# CIRCULAIRE TECHNIQUE PIECES DETACHEES

EDITION	<b>030</b>	du	15/10/72	concerne la modification N°	▷	<b>00349</b>
<b>ORGANES de BASE et TYPES d'ORGANE modifiés</b>	▶	01 - 51 - 801

Nouveau support de cylindre émetteur sur châssis

CONTRE LEVIER DE DEBRAYAGE

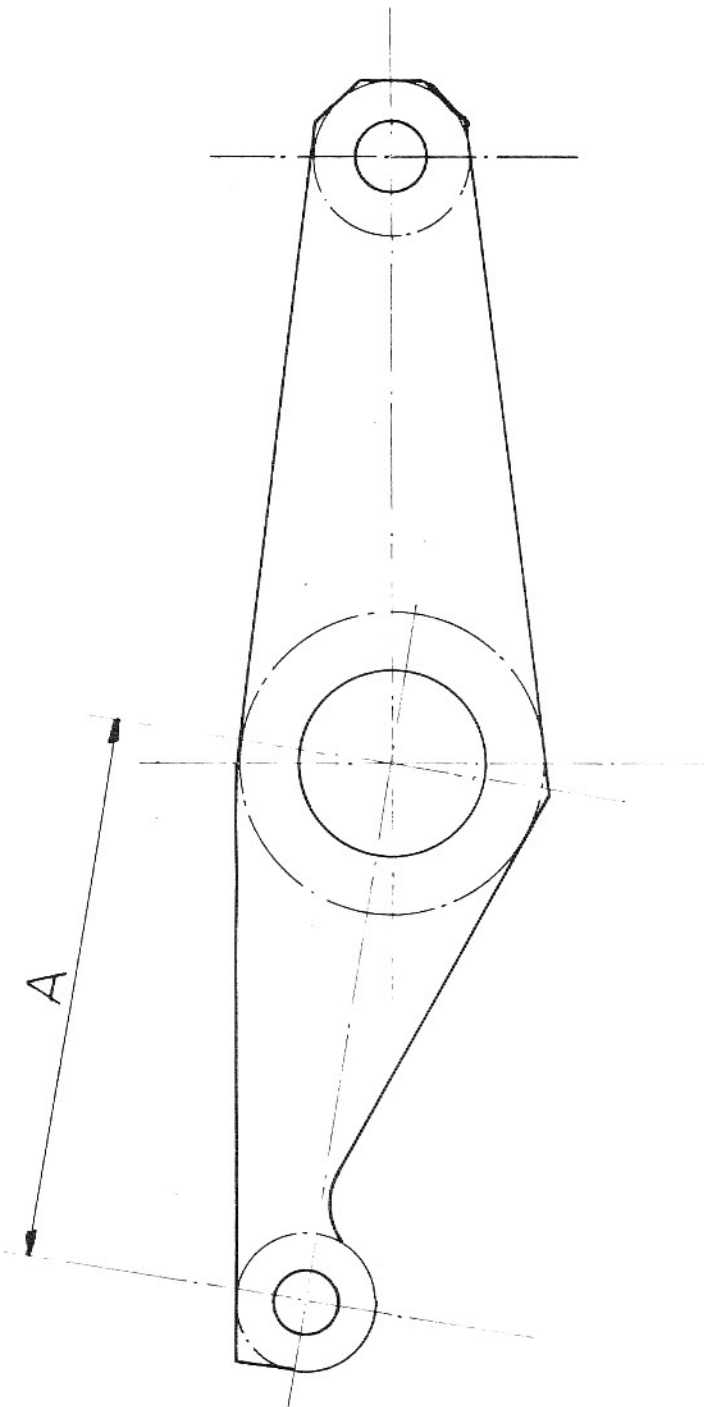
Assurer la course de débrayage et faciliter l'opération de purge.

Ancien montage			Nouveau montage		
237735	1	Support émetteur sur châssis	577804	1	
237732	1	Contre levier	577805	1

REFERENCE	COTE "A"
237732	72
577805	81
